# *Ministero della Transizione Ecologica*

Commissione Tecnica PNRR-PNIEC

Parere n.51 del 6 SETTEMBRE 2022

<b>Progetto</b>	<p style="text-align: center;"><i>Istruttoria Valutazione Impatto Ambientale</i></p> <p><b>Progetto di un nuovo impianto fotovoltaico della potenza nominale di 73 MW, con annesso impianto di accumulo energetico della potenza di 120 MW e relative opere di connessione alla rete, ubicato nei Comuni di Sassari (SS) e Porto Torres (SS) su una superficie di ca. 115 ha. Il progetto prevede l'implementazione di un biomonitoraggio tramite apicoltura.</b></p> <p style="text-align: center;"><b>ID_VIP:7394</b></p>
<b>Proponente</b>	<p style="text-align: center;"><b>Whysol-E Sviluppo S.r.l.</b></p>

**Il ponte su Riu Mannu**

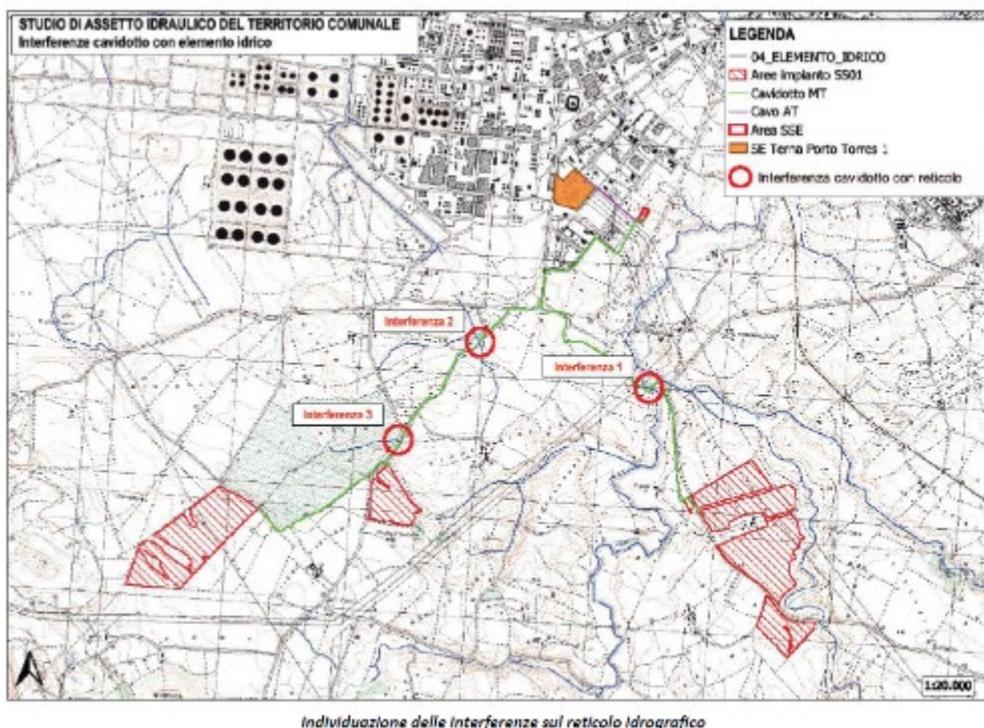
*Impatto su reticoli fluviali: attraversamento Riu Mannu con cavidotto*

Il Proponente in risposta alla NOTA RAS – Regione Autonoma della Sardegna n. RAS AOO 05-01-00 Prot. Uscita n. 6681 del 11-03-2022 ha prodotto dei documenti integrativi (*Integr11\_AssettoIdrogeologico*, *Integr13\_AttraversamentoRiuMannu*).
